Omgevingsvisie Utrecht Sciencepark 2040

Reactienota

Gemeente Utrecht

20 juni 2022

Haalbaarheid binnen het planoppervlak (p. 68)

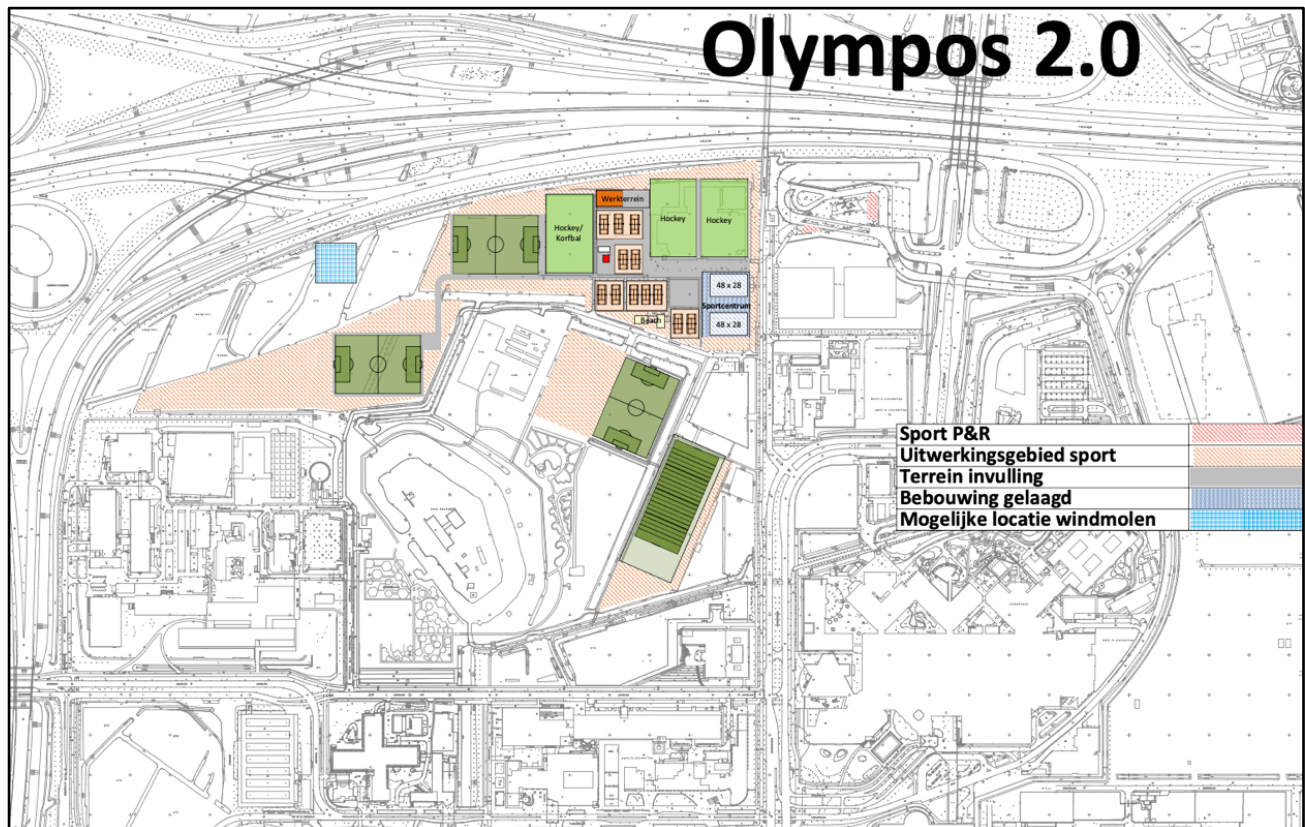
Vraag 3b: Wil de gemeente in de definitieve plannen ook *rekening houden* met extra groeiruimte voor tennisbanen, velden, zaalruimte, nieuwe sporten en nieuwe gebruikersgroepen?

Indien geen heroverweging mogelijk zou zijn om de sport in de omgevingsvisie toch een plaats te geven aan de westzijde en de noordzijde het beoogde domein voor de sport blijft, merken wij het volgende op. Een snelle analyse van de benodigde oppervlakte geeft ons aanleiding te denken dat het genoemde programma, inclusief de groeibehoeftes kan passen binnen de gearceerde gebieden van het uitwerkingsgebied. Hieronder ziet u een vlekkenplan van zo'n invulling: "Olympos 2.0". Hierbij gaan we uit dat het sportcentrum uit gestapelde sporthallen bestaat (minimaal 2 hoog), met ertussen en omheen de overige faciliteiten en het sportcafé.

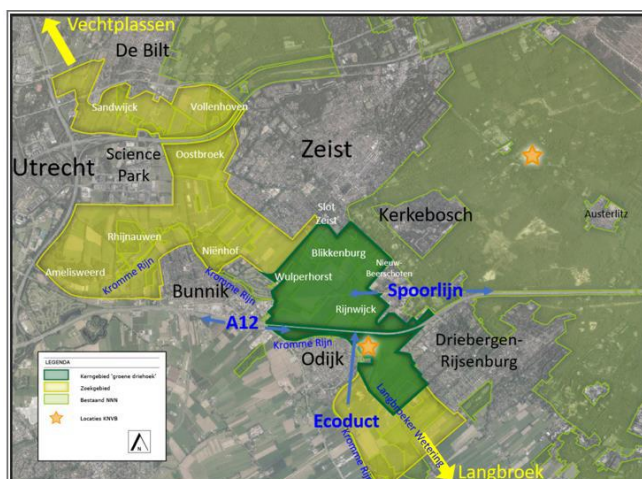
Ten aanzien van de uitgangspunten van energie op blz. 125:

Meervoudig en slim ruimtegebruik: Uitgangpunt moet zijn om het totale dakoppervlak te benutten voor duurzame doelen, oftewel de combinatie vergroening, wateropvang en het opwekken van energie. Dat geldt ook voor de daken van de bestaande bebouwing. Wat betreft de realisatie van tenminste één windmolen langs de A28 en de aanleg van zonnepanelen in het groen-blauwe raamwerk is het belangrijk dat dit niet leidt tot nieuwe barrières van de groene corridor/verbinding tussen de Utrechtse Heuvelrug naar Amelisweerd. Deze wordt namelijk alsmal smaller, terwijl we streven naar sterkere biodiversiteit en ecologische kwaliteiten in de stad.

Wat betreft de geothermie betreft: wordt in het onderzoek de nabijheid van waterwingebieden en kwelwater-/ en grondwaterstromen meegenomen. Inmiddels is gebleken dat diepteboringen (ongewenste) effecten kunnen hebben op de kwaliteit van drinkwater en ondergrondse waterstromen.
